## GMINA TUROBIN

### WYJAŚNIENIE nr 1

Dot. postępowania o udzielenie zamówienia publicznego w trybie przetargu nieograniczonego pn. **EKO ENERGIA W GMINIE TUROBIN**

Porównanie sprawności kolektorów słonecznych przy określonych różnicach temperatur i promieniowaniu 1000 W/m<sup>2</sup>

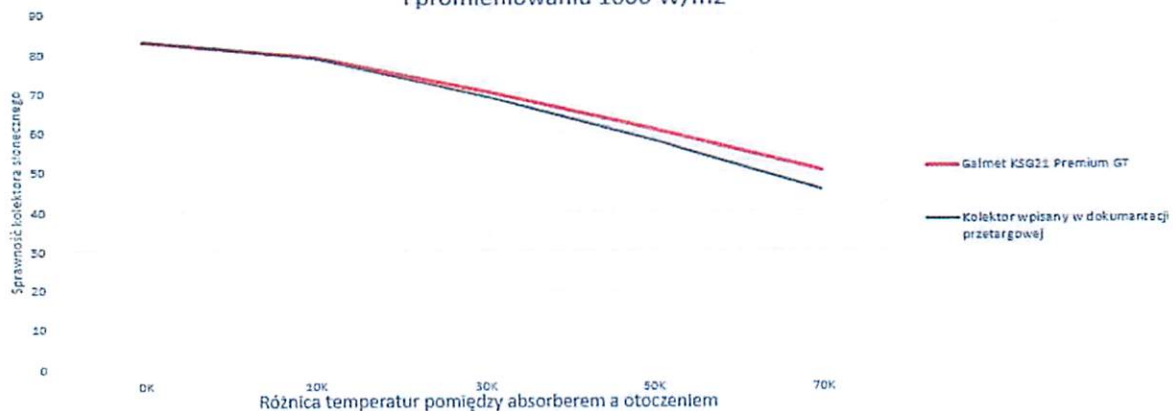
Jak możemy zaobserwować na przedstawionym powyżej wykresie pomimo wyższej sprawności optycznej o 0,01% kolektor wpisany do dokumentacji przetargowej osiąga niższe sprawności przy określonych różnicach temperatur niż kolektor KSG 21 Premium GT a przez to jest mniej wydajny. Kolektory słoneczne pracują zazwyczaj przy różnicach temperatur 30K-50K. Przy tych różnicach temperatur kolektor wpisany w dokumentację przetargową osiąga mniejszą sprawność od zaproponowanego kolektora o 1,8%-4,7%. Porównanie sprawności zostało obliczone za pomocą wzoru:

Zamawiający podtrzymuje zapisy SIWZ oraz dokumentacji projektowej. Wymagane przez Zamawiającego minimalne parametry urządzeń w żaden sposób nie ograniczają zasad uczciwej konkurencji, ponieważ według wiedzy Zamawiającego na rynku istnieje wiele produktów spełniających wymagania przetargowe. Zamawiający dopuszcza każdy kolektor równoważny do opisanych, który spełni wymagane parametry techniczne.

Kolektor wpisany do dokumentacji przetargowej

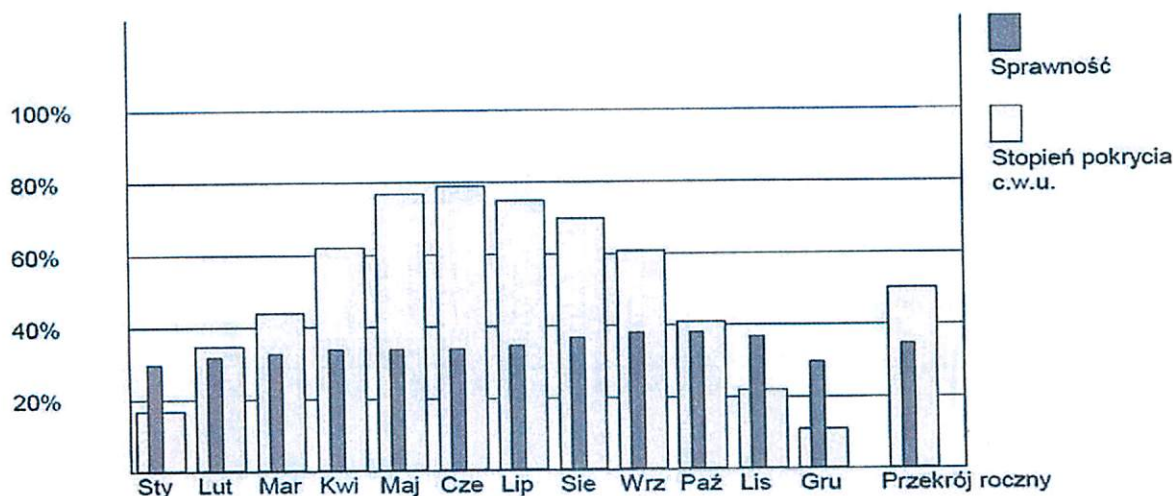
Kolejnym argumentem na równoważność obydwu kolektorów jest zapis w dokumentacji projektowej, że instalację dobrano w sposób zapewniający min. 50% stopnia pokrycia zapotrzebowania na c.w.u. w skali roku. Poniższe symulacje dowodzą, że obydwa kolektory spełniają ten wymóg co dowodzi ich równoważności. Ponadto kolektor KSG 21 Premium GT osiąga wyższy o 2% stopień pokrycia c.w.u. w skali roku niż kolektor wpisany do dokumentacji technicznej.

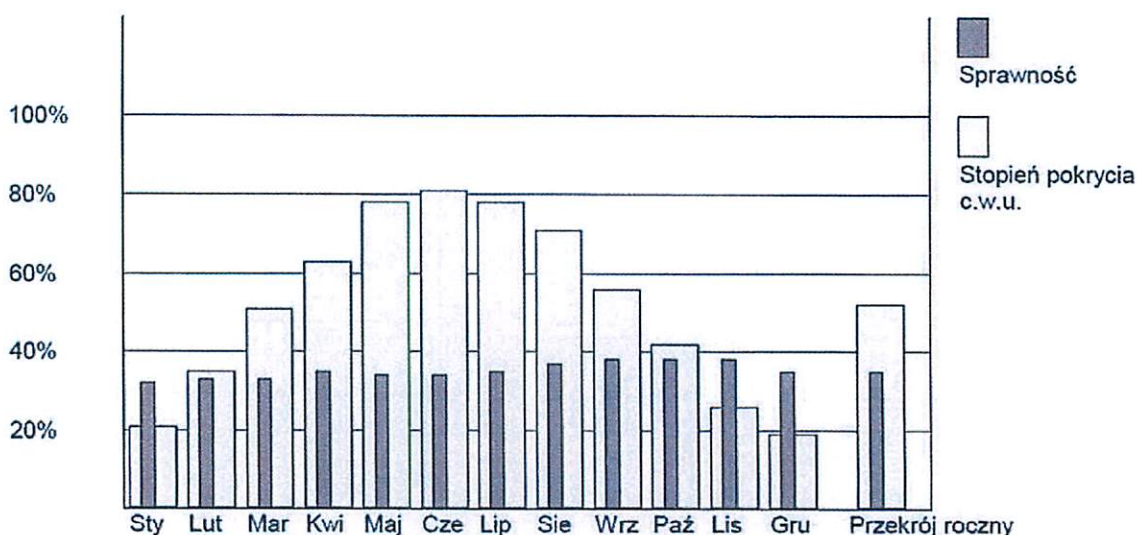
Mając na uwadze powyższe wyjaśnienia, obliczenia oraz symulację proszę o dopuszczenie do przetargu równoważnego kolektora KSG 21 Premium GT. Powyższe argumenty wskazują na urządzenie o właściwościach funkcjonalnych i jakościowych takich samych, zbliżonych, bądź lepszych od tych, które zostały zamieszczone w SIWZ i dokumentacji projektowej.
